ПАСПОРТ ДОСТУПНОСТИ
№ ДС-61 от 15.12.2021

Государственное бюджетное образовательное учреждение профессионального образования города Севастополя «Севастопольский промышленно-технологический колледж имени Маршала инженерных войск А. В. Гелови»

299038, г. Севастополь, ул. Степаняна, д.2А

ПАСПОРТ ДОСТУПНОСТИ № ДС-61 от 15.12.2021
объекта социальной инфраструктуры (ОСИ)

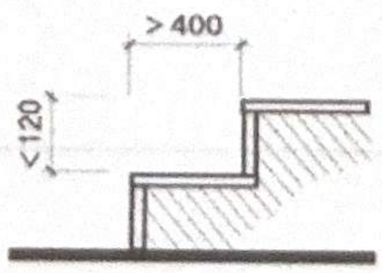
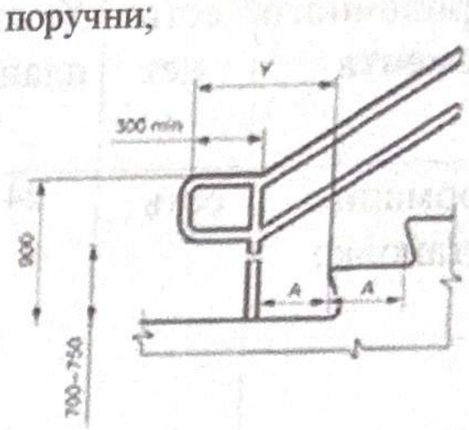
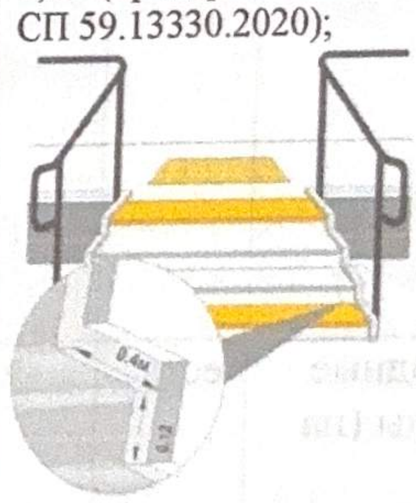
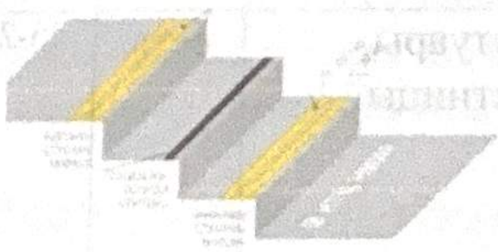
7.2	Пешеходные переходы (на пути движения)	есть	28	229	-переход через проезжую часть с обустройством пешеходного перехода.	Все	-	-
7.3	Тротуары, Лестницы	есть	25-27	229-246	-покрытие тротуара-асфальтовое и плиточное -на пути движения лестничные марши, не оборудованы поручнями, поверхность ступеней имеет следы разрушения, сколы; отсутствуют контрастные указатели на краевых ступенях;

Все Все	- - рекомендован ремонт поверхности лестничного марша. Проступи ступеней должны быть горизонтальными шириной 0,3 м (допустимо от 0,28 до 0,35 м). Подступенки должны иметь высоту 0,15 м (допустимо от 0,13 до 0,17 м). Применение в пределах одного марша ступеней, различающихся по высоте и ширине, не допускается. (придерживаться п.5.1.12 СП 59.13330.2020); - при перепаде высоты более 0,45м необходимо устанавливать ограждение с	- КР

№ п/п	Наименование функционально-планировочного элемента	Наличие элемента			Выявленные нарушения и замечания		Работы по адаптации объектов	
		есть/ нет	№ на плане	№ фото	Содержание	Значимо для инвалида (катего-рия)	Содержание	Вид ы раб от
							поручнями круглого сечения диаметром не более 0,05м либо прямоугольного сечения толщиной от 0,025 до 0,03м (п.5.1.5 ГОСТ Р 51261-2017) на высоте 0,9м, предусмотреть завершающие горизонтальные окончания (п.5.2.7 ГОСТ Р 51261-2017) - при ширине лестницы 4,0 м и более рекомендовано предусмотреть разделительные двусторонние поручни;

- отсутствуют полосы на краевых ступенях контрастные с поверхностью ступени	С	- рекомендовано нанесение полос на краевых ступенях, контрастных с поверхностью ступени, как правило, желтого цвета, общей шириной 0,08-0,1м (придерживаться п.5.1.12 СП 59.13330.2020);

Фото №№34-36 Входная группа в Мастерские помещения

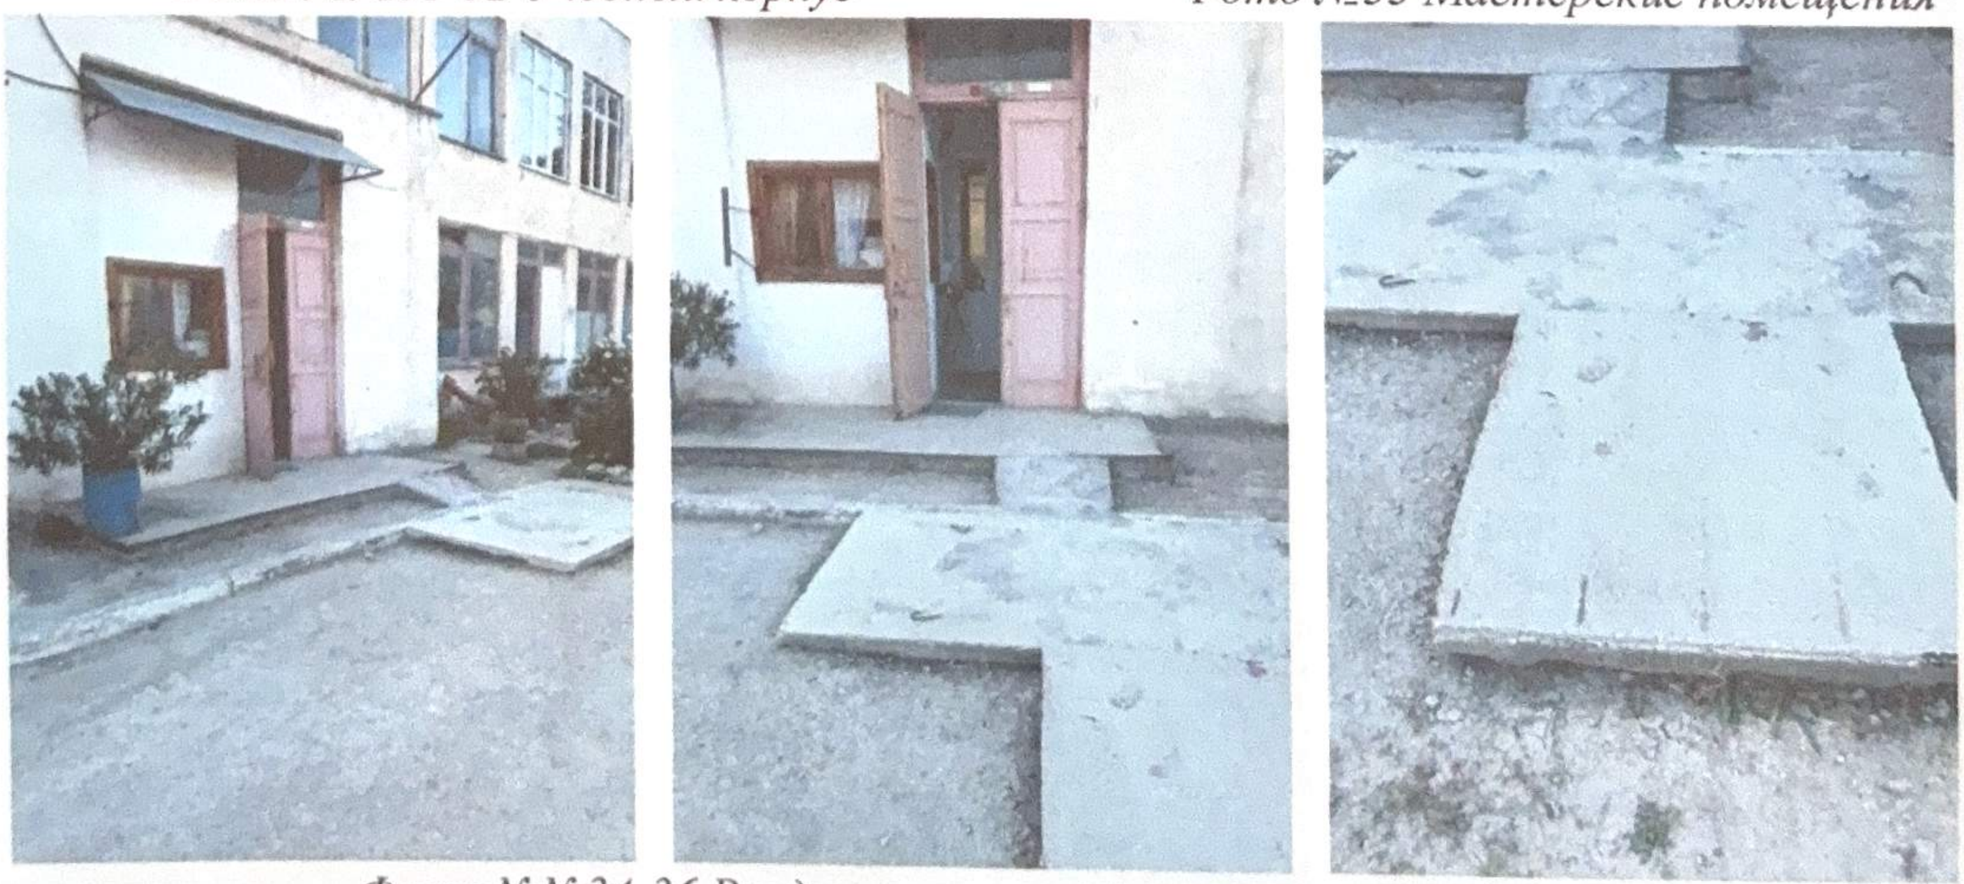
2.2.2	Входы в здания. Мастерские помещения	нет	24	34-36	-перед входом оборудована одиночная ступень (высокая площадка), в одном месте-ненормативный по ширине и качеству поверхности съезд (Фото №35-36); высокий подъем входной площадки недоступен для инвалидов, передвигающихся в креслах-колясках, условия для травмобезопасного перемещения всех инвалидов не соблюдены.	Все	-рекомендовано обустройство входной группы в соответствии с п.6.1.2 СП 59.13330.2020, при перепаде высот входной площадки и поверхности тротуара не более 0,2 м допускается не менее чем с одной стороны устраивать пандус без поручней с уклоном не более 100 промилле	ТР

Фото №№218-220 Санузел мужской в Учебном корпусе (секция 2), 1 этаж

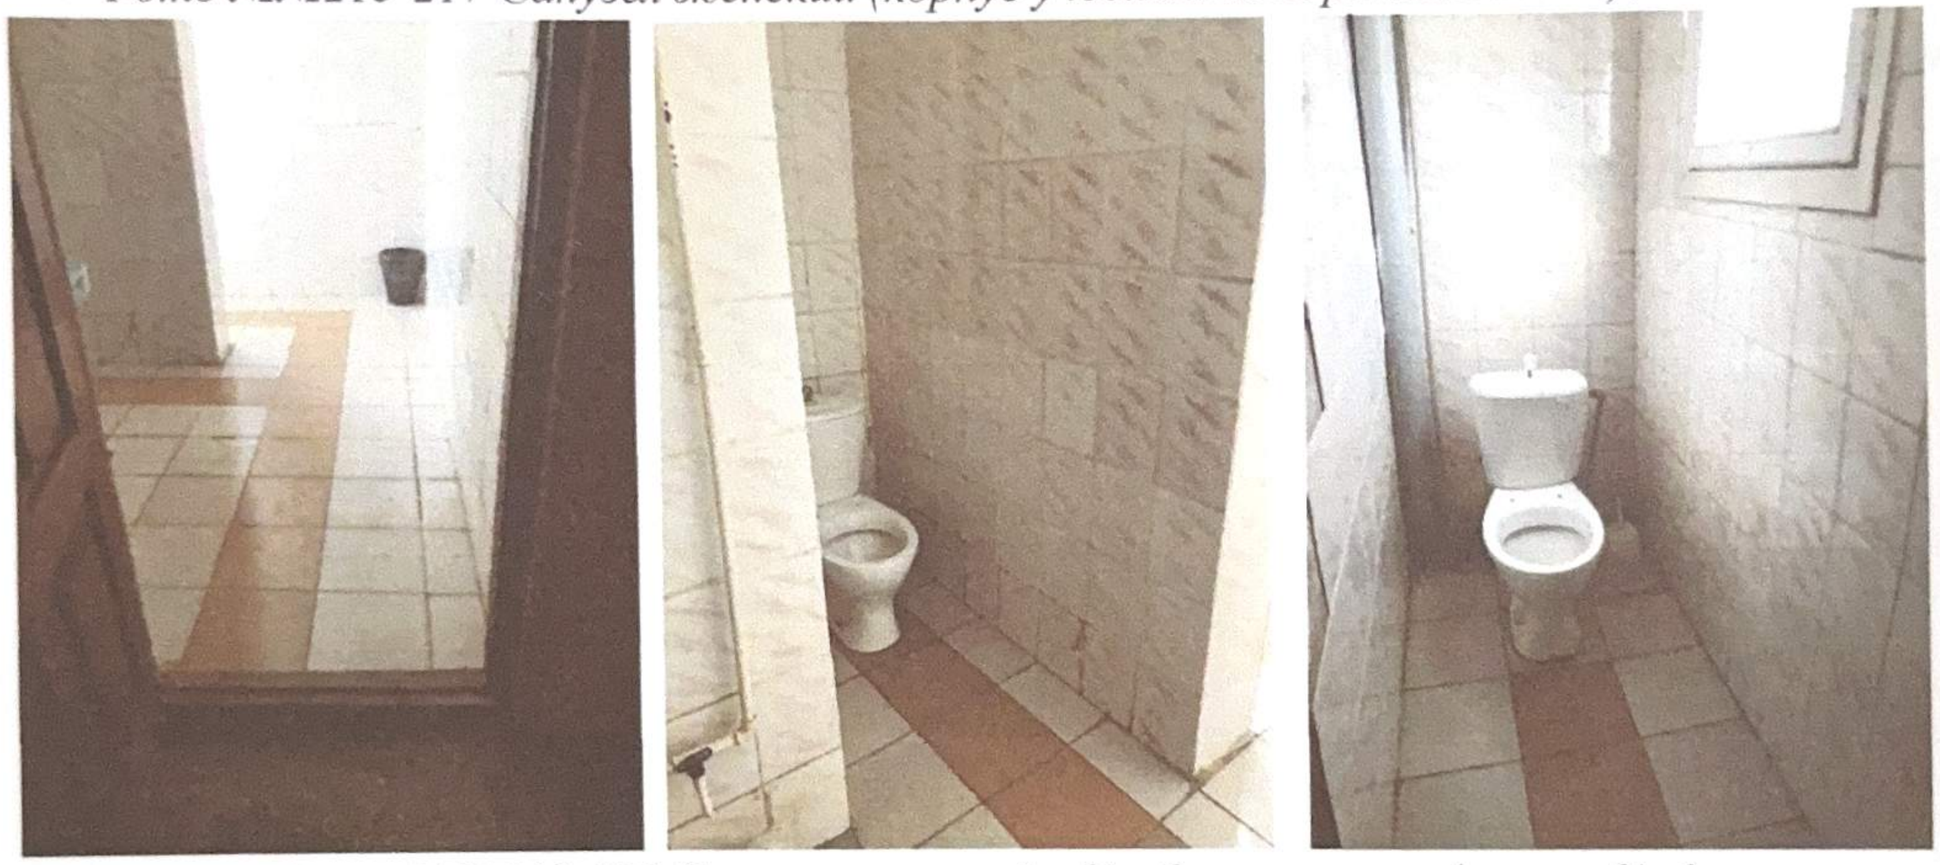
4.1	Туалетная комната							
4.1.1	Санузел в Учебном корпусе	Есть	12, 20	209-225	-отсутствует нормативно-оборудованная кабина для инвалидов:	Все	*Примечание: при необходимости рекомендовано оборудовать одну специализированную кабину для инвалидов на I этаже вблизи от зоны обслуживания и доступного эвакуационного выхода:* -размер кабины должен быть не менее 1,65м*2,2м, двери 0,9 м, открывающиеся наружу (п.6.3.3 СП 59.13330.2020) - рекомендовано установка сан.тех.оборудования в соответствии с разделом 6.3 СП 59.13330.2020)	КР
					-отсутствует тактильная разметка на полу;	С	-рекомендовано нанесение (придерживаться п. 6.2.3 СП 59.13330.2020 и п. 4.3 ГОСТ Р 52875-2018)

ТР
					-отсутствуют опорные поручни около унитаза, раковины;	Все	-рекомендован установка поручней в соответствии с п.5.2.8 ГОСТ Р 51261-2017
